Vysvětlení zadávací dokumentace č. 3**Zadavatel:****Slezská nemocnice v Opavě, příspěvková organizace**

Výstavba nadzemních koridorů ve Slezské nemocnici v Opavě, p.o.Otevřené řízení dle zákona č. 134/2016 Sb., o zadávání veřejných zakázek, ve znění pozdějších předpisů (*dále jen zákon nebo ZZVZ*)**Evidenční číslo veřejné zakázky ve Věstníku veřejných zakázek: Z2022-024415**

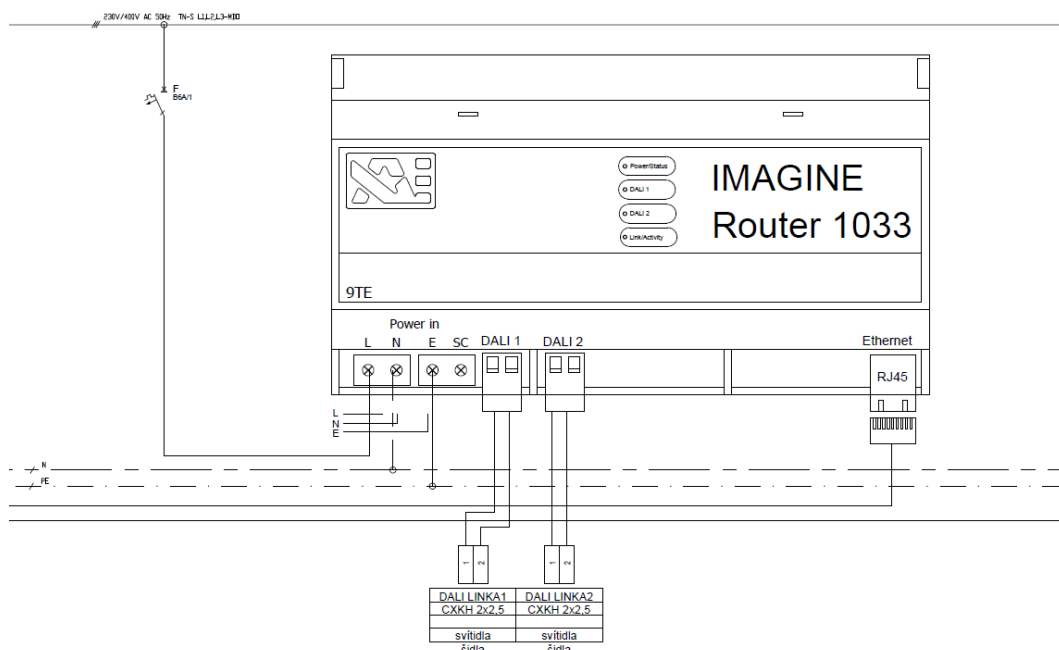
DOTAZ 13: V zadávací dokumentaci, konkrétně ve Svazku 1, Příloze 2 „Projektová dokumentace“, se v dokumentu D.03.5.52 Schéma rozvaděče RP1 uvádí:

Z uvedeného vyplývá, že zadavatel požaduje konkrétní výrobek, konkrétního výrobce, a to komponenty od společnosti HELVAR.

Chápe uchazeč správně, že uvedené výrobky a komponenty společnosti HELVAR definují min. požadovaný technický standard a dodavatel může dodat výrobky jiného výrobce, které tento technický standard splňují nebo převyšují.

Vyjádření k dotazu je zpracováváno projektantem stavby. Ihned po jeho vyjádření, bude poskytnuto v rámci dalšího vysvětlení ZD:

DETAIL PROVEDENÍ SVODŮ

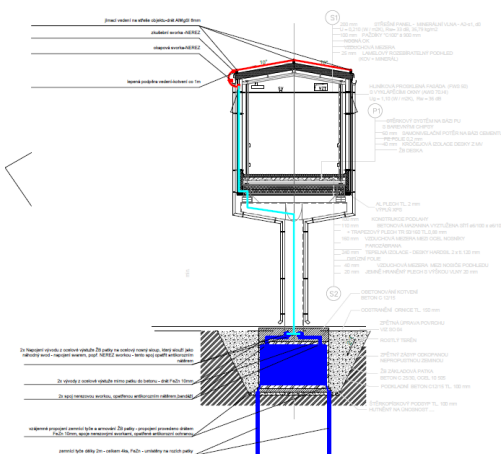
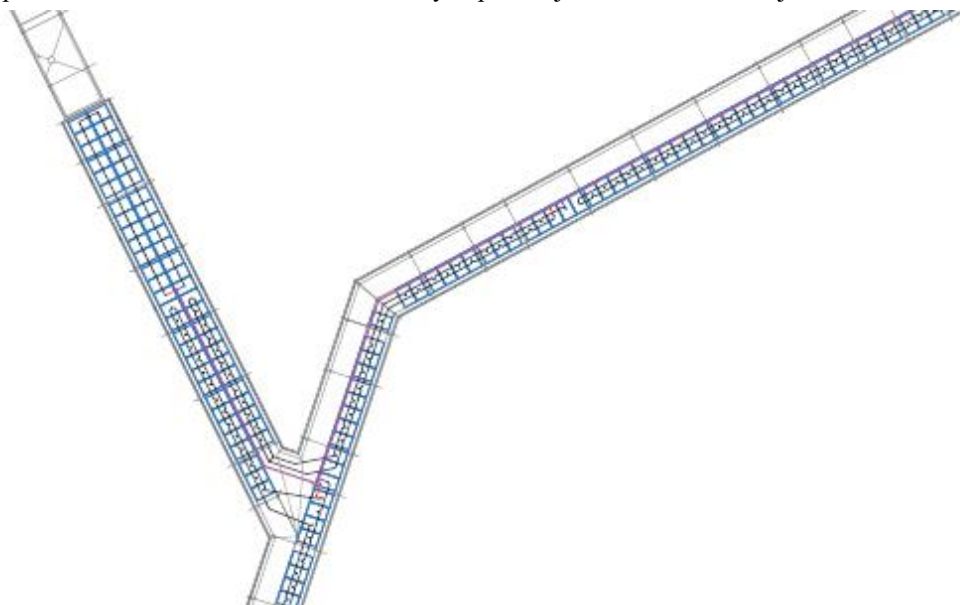
DOTAZ 05: V zadávací dokumentaci, konkrétně ve Svazku 1, Příloze 2 „Projektová dokumentace“, se v příloze D.03.05.08 Půdorys koridoru - hromosvod a uzemnění nachází následující detail provedení svodů:

v příloze D.06.01 Rozmístění fotovoltaických panelů je zobrazeno následující:

Při porovnání obou výkresů je tedy zřejmé, že obě části projektové dokumentace nejsou vzájemně zkoordinovány.

PŘÍČNÝ ŘEZ KORIDOREM - M1:25

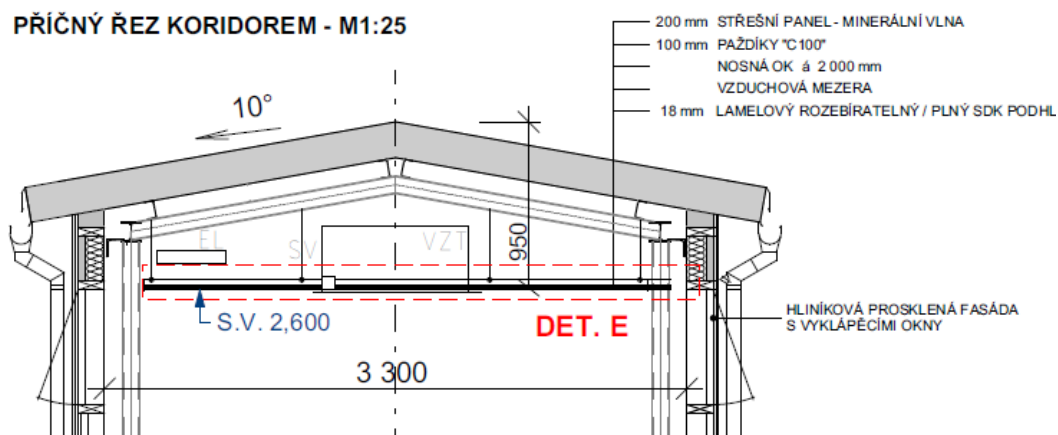
V zadávací dokumentaci dodavatel nenalezl žádný detail, jak by měla konstrukce pro FVE panely vypadat. Sousedí „Standardní systémová konstrukce“ je dle názoru dodavatele jen velice obecný pojem

Dodavatel si touto cestou dovoluje požádat zadavatele o poskytnutí ideového návrhu konstrukce pro umístění FVE panelu vč. zamýšleného náklonu pro oba způsoby instalace (jedna řada panelů a dvě řady panelů), vč. detailů použití gumových nebo pryžových podložek pro zamezení poškození krycí fólie střešního pláště tak, aby bylo možné výše uvedenou položku relevantně ocenit.

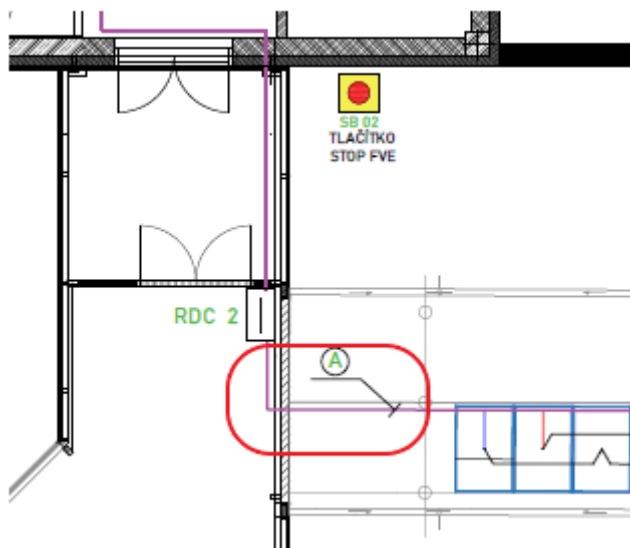
DOTAZ 09: Dodavatel v zadávací dokumentaci, konkrétně ve Svazku 1, Příloze 3 „Soupis prací, dodávek a služeb“ v části SO-06 Fotovoltaika, nenalezl položku pro vytvoření systémových vodotěsných průstupů pro průchod kabelů mezi střechou koridoru a chodbami v objektech Na V.

Tak, jak jsou trasy zakresleny na výkresu D.06.05 Umístění technologie v pavilonu N, nejsou dle názoru dodavatele proveditelné:

Dodavatel si touto cestou dovoluje požádat zadavatele o upřesnění způsobu provedení těchto prostupů a jejich doplnění do soupisu prací, dodávek a služeb.

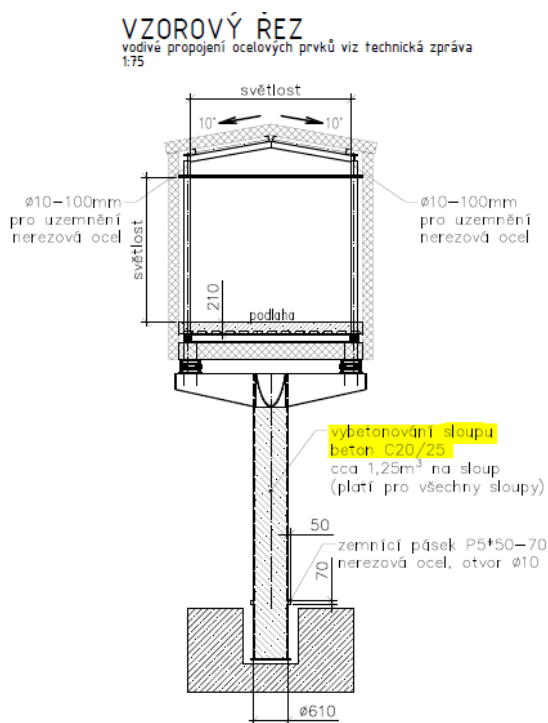
DOTAZ 14: V zadávací dokumentaci, konkrétně ve Svazku 1, Příloze 2 „Projektová dokumentace“, se v příloze D.03.1.01 Technická práva pro Architektonicko-stavební řešení se na straně 9 uvádí:

V úseku koridoru, jenž přiléhá k pavilonu „S“ mezi osou 5F-5G je nosná konstrukce jiného typu. Jedná se o prostorovou rámovou konstrukci, jejíž tuhost je zajištěna převážně rámovým působením sloupů, příčníků a podélníků. Rámové působení je ve směru příčném i podélném. Rozmístění sloupů respektuje dispozice plánované výstavby, v případě

Podrobně viz části D-03-2 Stavebně konstrukční řešení – ocelové konstrukce.
